2.この競技課題図面において、下記のような要望があれば記入してください。

●この競技課題デザインとして修正したほうがもっと良い課題になると感じるところ

②/③　部品

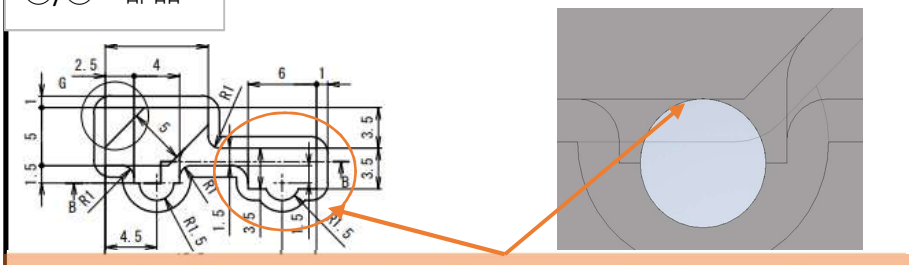
before：形状の位置に対し、入れ子ピン穴が側面と干渉する寸法になっている。
機械加工で食い込みを誘発する形状になっている。

after：穴を1mm～0.5mm程少しオフセットし対応
磨きの面を確保できる形状に変更
